# 改善箇所説明図

代表型式：カトウ UDS-KRC011

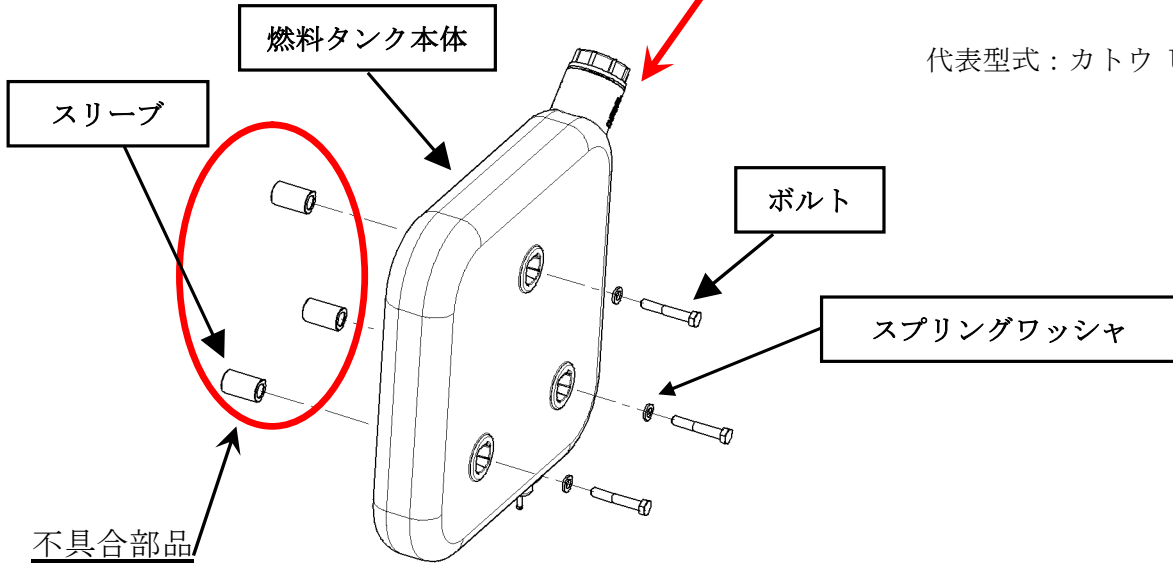
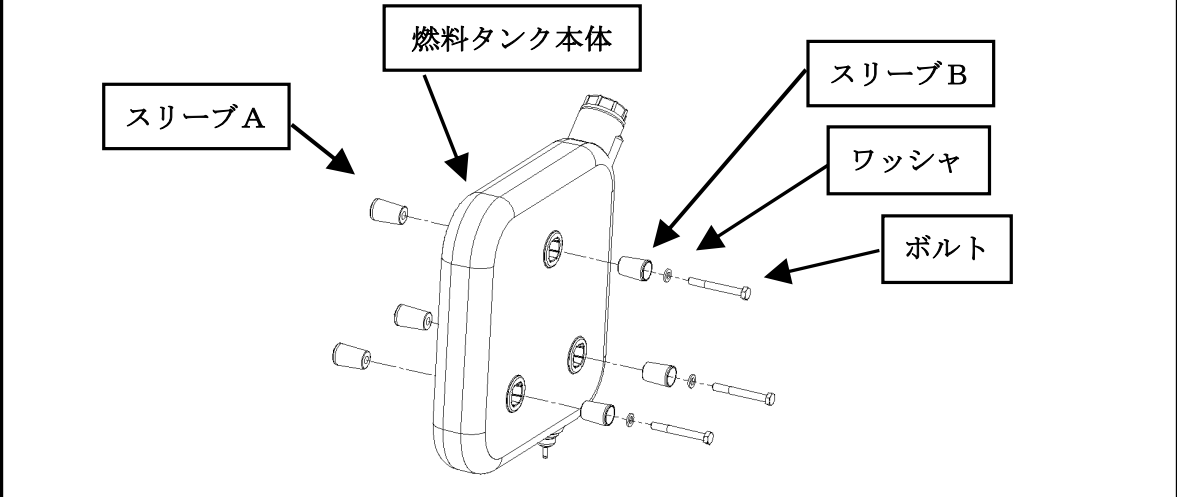
ホイール・クレーンの運転室暖房用の燃料タンクにおいて、当該タンクを取り付けるためのスリーブ形状が不適切なため、ストッパーとタンク本体が接触して、燃料タンク固定部に応力が集中することがある。そのため、そのままの状態で使用を続けると、走行時の振動等により亀裂が生じ、燃料が漏れることがある。

当該燃料タンクの固定用スリーブを対策品に交換し燃料タンク本体も新品に交換する。
